2-222757		Патрубок защитный		ГОСТ 1143-76	
Исполн.	Провер.	Исполн.	Провер.	Исполн.	Провер.
М.И.И.	М.И.И.	М.И.И.	М.И.И.	М.И.И.	М.И.И.
М.И.И.	М.И.И.	М.И.И.	М.И.И.	М.И.И.	М.И.И.
М.И.И.	М.И.И.	М.И.И.	М.И.И.	М.И.И.	М.И.И.
М.И.И.	М.И.И.	М.И.И.	М.И.И.	М.И.И.	М.И.И.
М.И.И.	М.И.И.	М.И.И.	М.И.И.	М.И.И.	М.И.И.
М.И.И.	М.И.И.	М.И.И.	М.И.И.	М.И.И.	М.И.И.
М.И.И.	М.И.И.	М.И.И.	М.И.И.	М.И.И.	М.И.И.
М.И.И.	М.И.И.	М.И.И.	М.И.И.	М.И.И.	М.И.И.

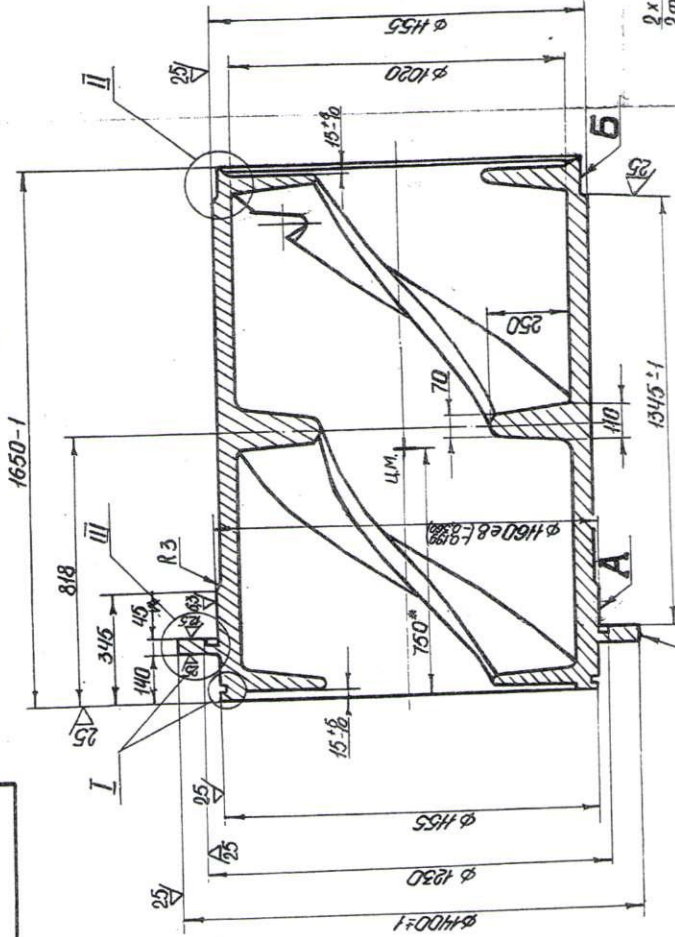
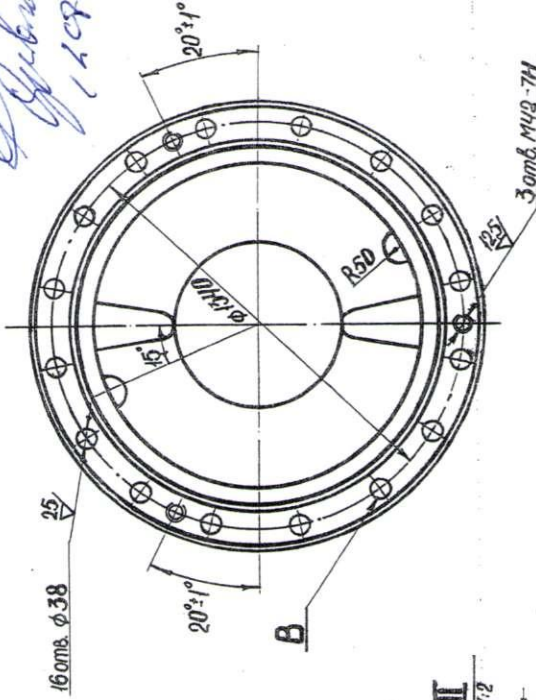
Согласовано на 2022-2023 год
29.06.23 мех-к П.А. Григорьев В.А.

Согласован, поправочка
на 2023, не одобрена
400 урн
Вид Г
